**ACLARACIONES ADICIONALES DEL ACTA DE REUNIÓN DE ACLARACIÓN
POR OFERENTE PREGUNTAS Y RESPUESTAS
ENTEL BOLIVIA S.A.- LICITACIÓN PÚBLICA N°064/2015
"PROYECTO RED DE FIBRA ÓPTICA INTERNACIONAL"**

FIGURA 3.1.1. Diagrama referencial del equipamiento DWDM/OTN, requerido

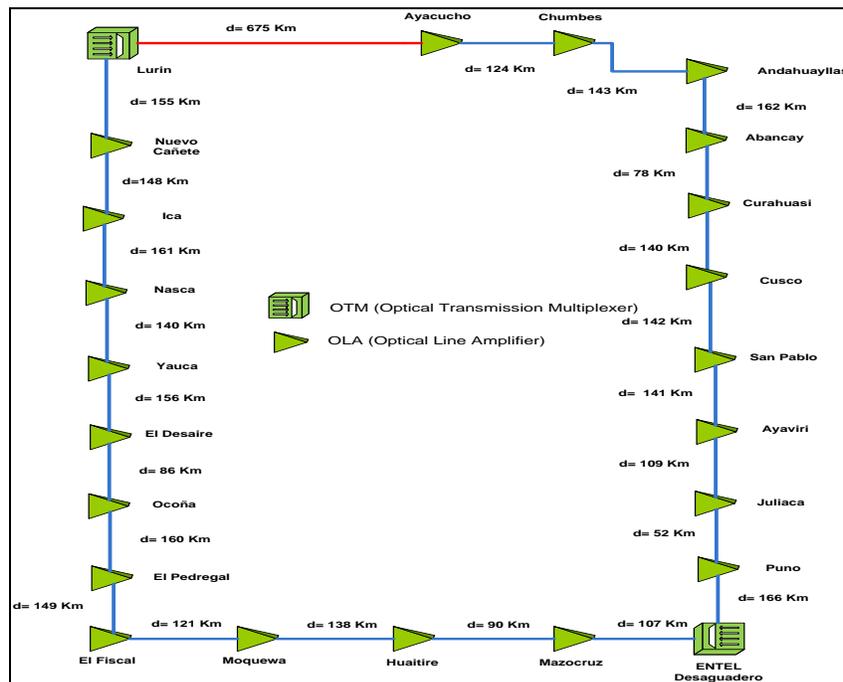
3. **PREGUNTA:** FIGURA 3.1.1.Diagrama referencial del equipamiento DWDM/OTN, requerido: Favor confirmar si la estacion ENTEL Desaguadero pertenece al sitio existente en el lado Boliviano o pertenece a alguna nueva estacion del territorio Peruano? En caso de que la estacion pertenezca al lado Boliviano quien estara a cargo de brindar el Soporte tecnico?

FIGURA 3.1.1. Diagrama referencial del equipamiento DWDM/OTN, requerido: En la tabla, Cusco esta como ADM y en el diagrama como OLA, ¿Cuál es lo correcto?

RESPUESTA: **Entel Desaguadero hace referencia a la Estación Regeneradora del lado Boliviano.**

RESPUESTA: la estación Cusco es únicamente regeneradora de Línea. (OLA).
